## ERME EOLIENNE DE LA VALLE MARIN SAS

### DOCUMENT DE RÉPONSE A L'AVIS DE LA MISSION REGIONALE D'AUTORITE ENVIRONNEMENTALE

**Commune de Buire-Courcelles (80)**

**Mai 2022**

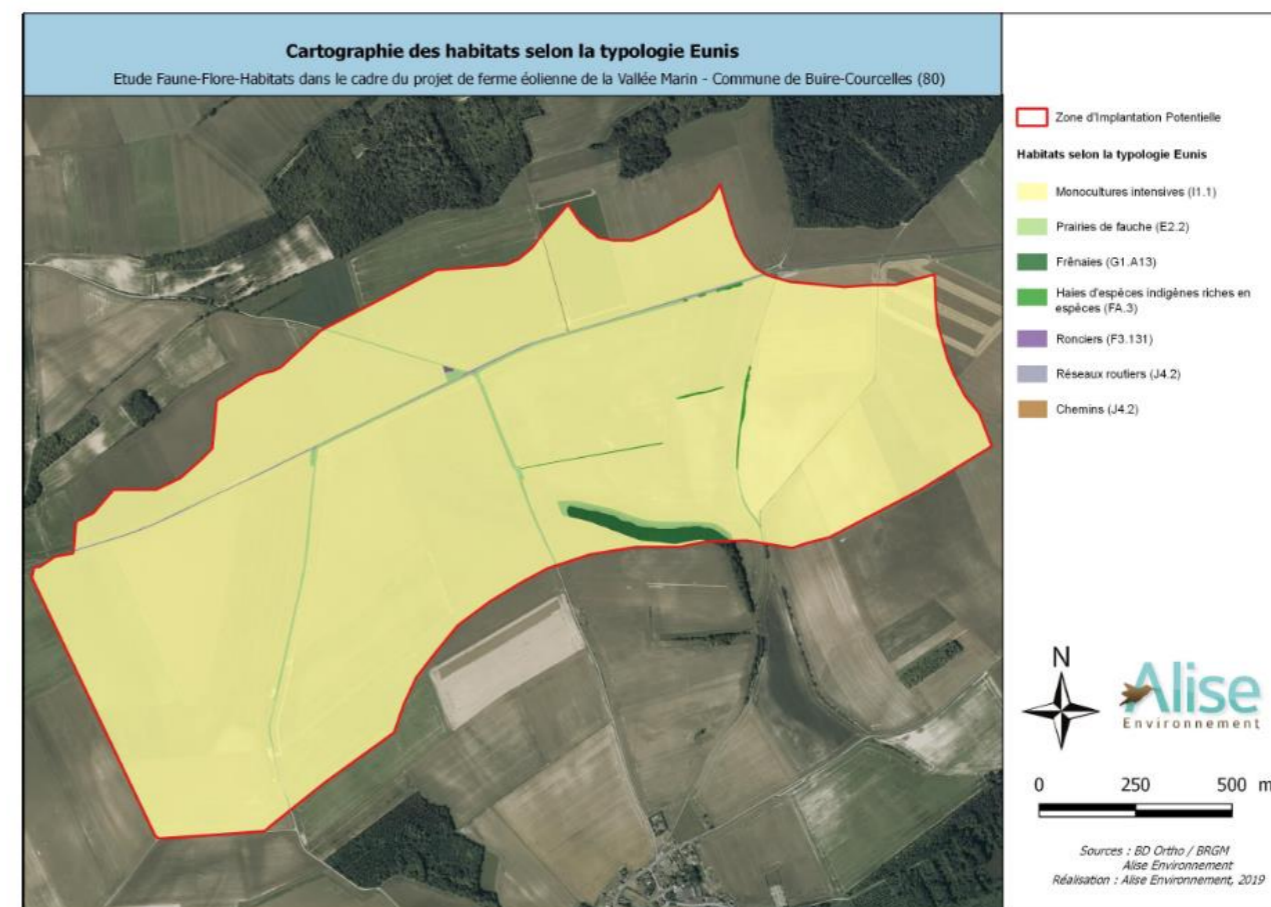
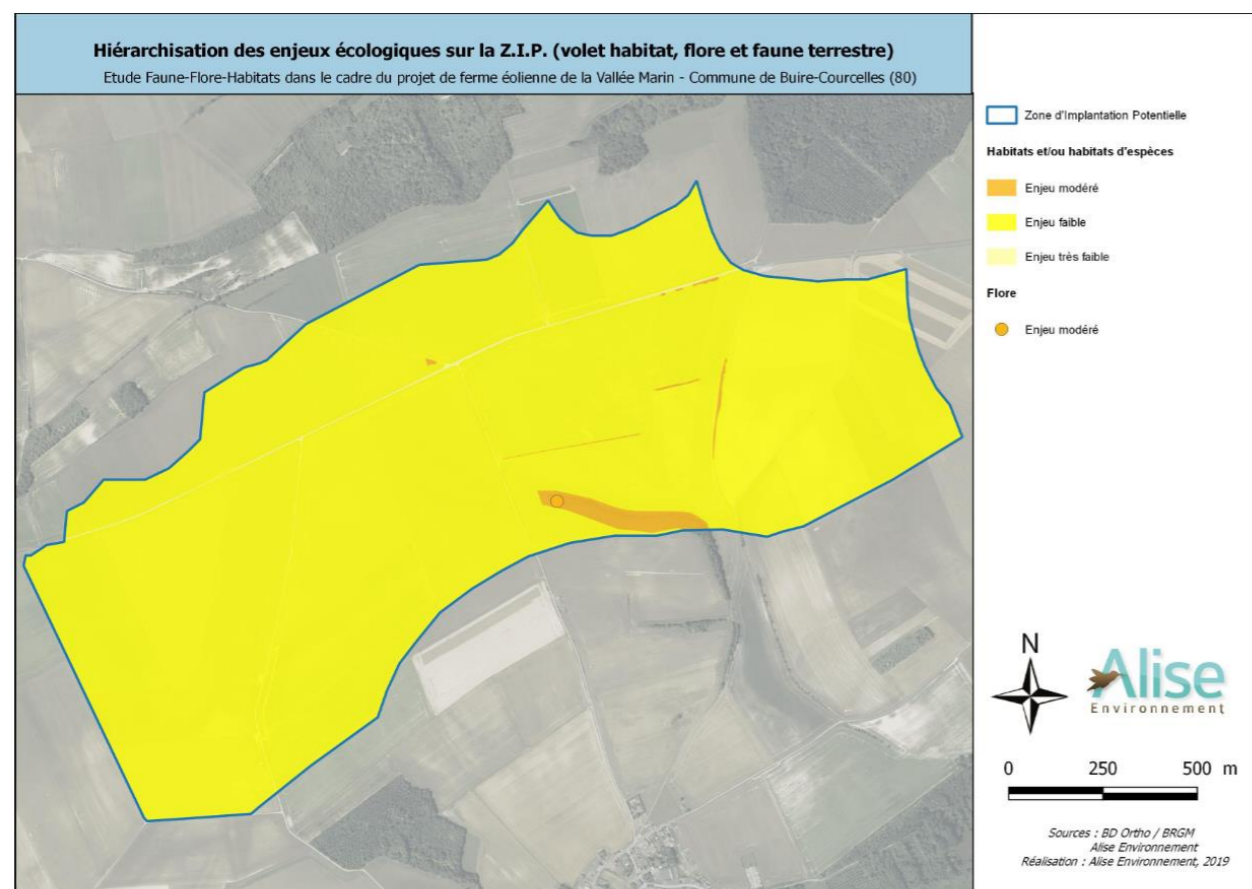
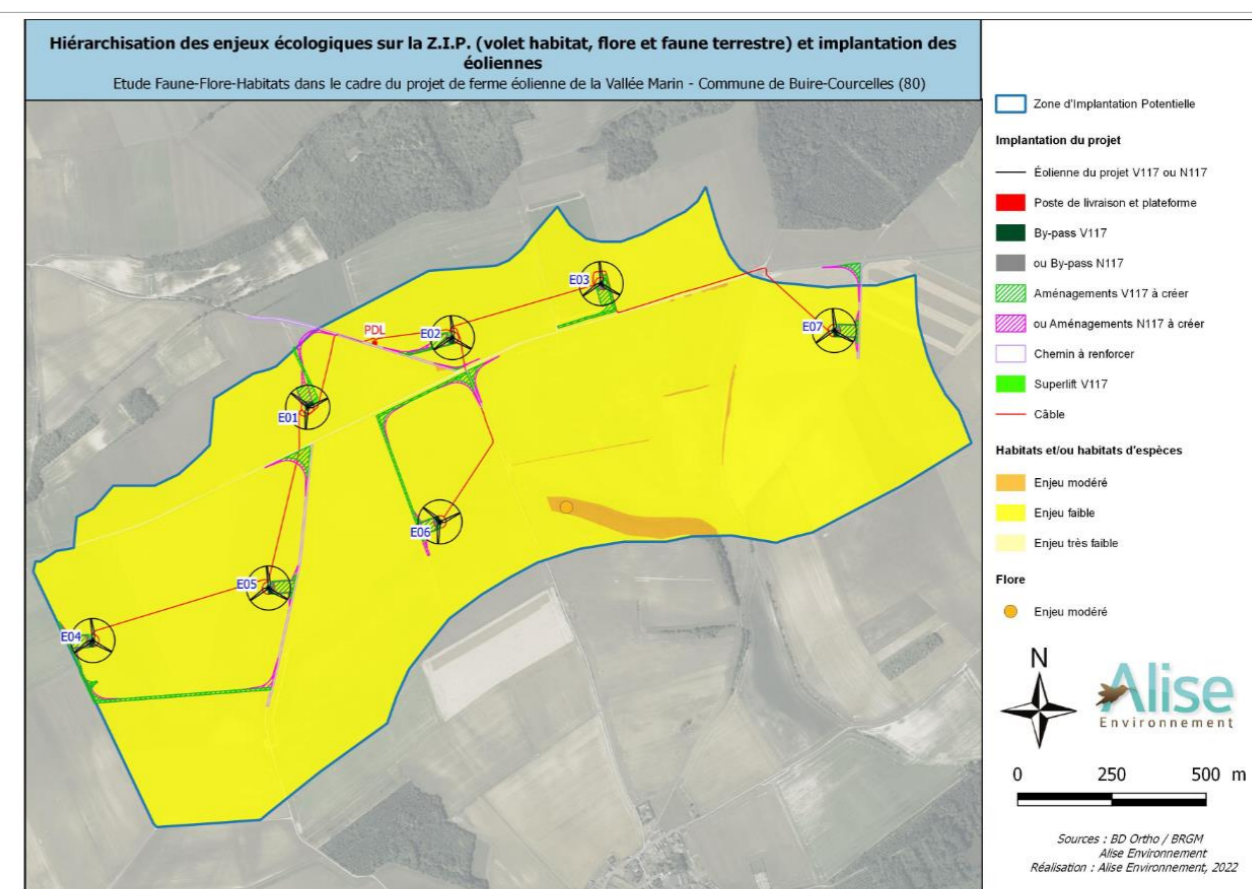
« L'autorité environnementale recommande de compléter l'état des lieux et de fournir une cartographie des enjeux locaux, analysant les structures paysagères (haies, boisements, fossés, etc.) supports de déplacements pour les espèces. »

Vous trouverez ci-dessous la déclinaison des enjeux locaux ainsi que les fonctionnalités des haies présentes sur le site et les utilisations des différents habitats par les espèces recensées :

Vous trouverez ci-dessous les cartographies des enjeux locaux analysant les structures paysagères.

**Aucun habitat protégé ou d'intérêt patrimonial n'a été identifié au sein de la Z.I.P.**

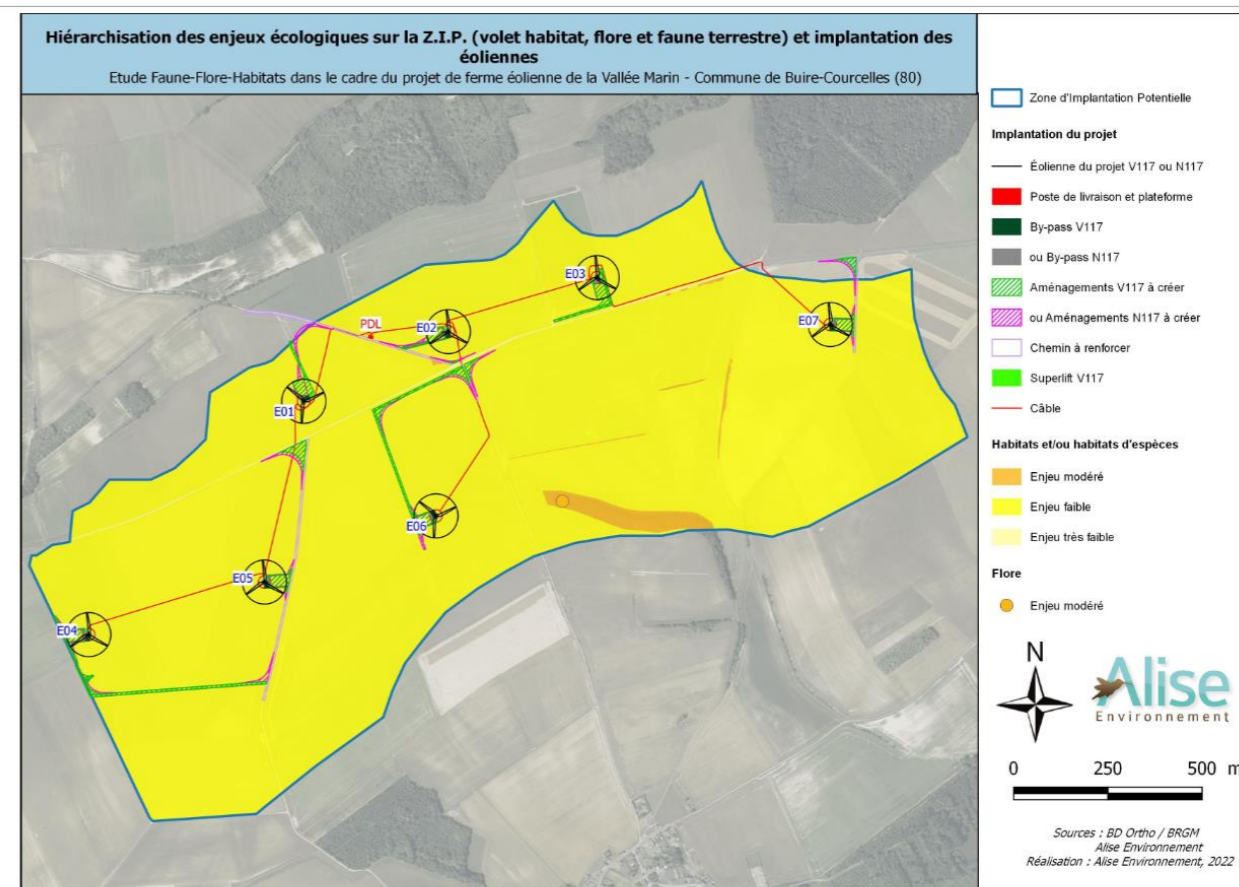
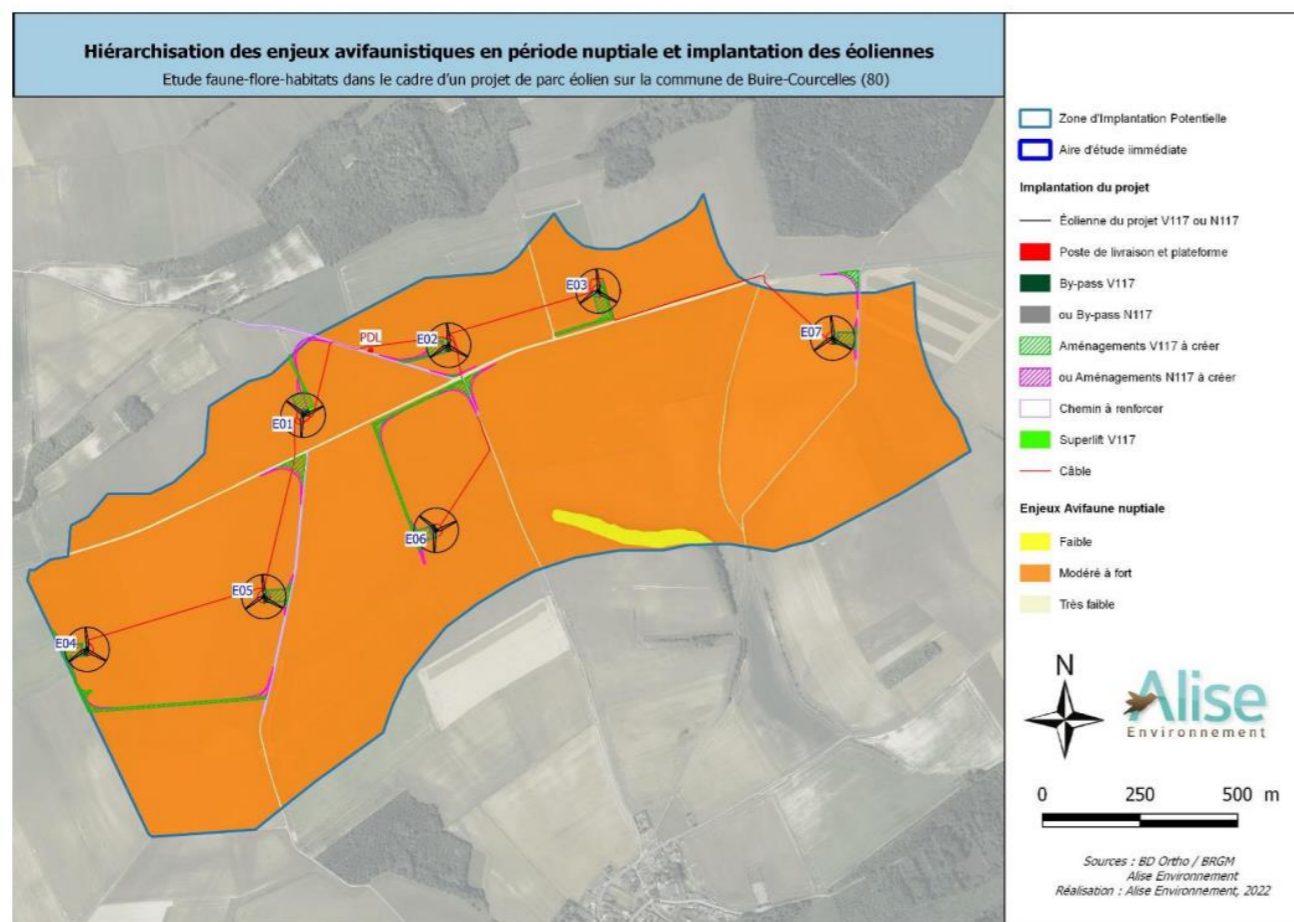
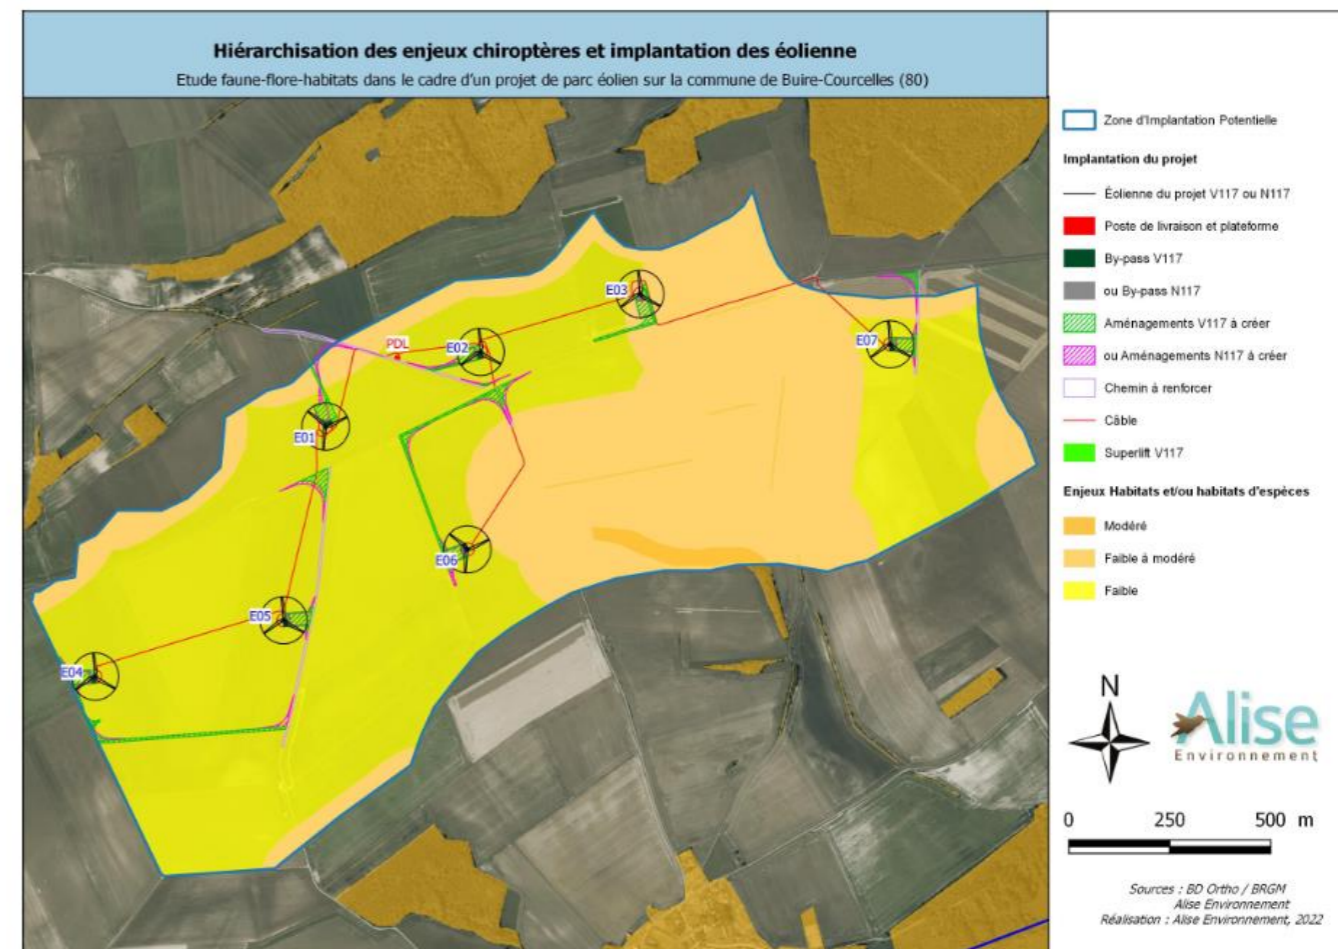
« L'autorité environnementale recommande :  
 • de représenter les emplacements des éoliennes sur les cartes d'enjeux ;  
 • d'étudier le déplacement des éoliennes à une distance d'au moins 200 mètres en bout de pales des zones importantes pour les oiseaux (zones de chasse, de rassemblement, de reproduction, de migration) ;  
 • de compléter les mesures de réduction des impacts après évitement. »

Vous trouverez ci-dessous les cartes d'enjeux :

Dans le cadre du projet, la distance mâ-t-élément boisé pour chaque éolienne a été prise en compte. En effet, la variante 3 retenue par le porteur du projet avec 7 éoliennes, ne présente **plus aucune éolienne à moins de 200 m en bout de pôle** d'un terrain de chasse forestier. Il s'agit là de la variante la moins impactante pour la chiroptérofaune.
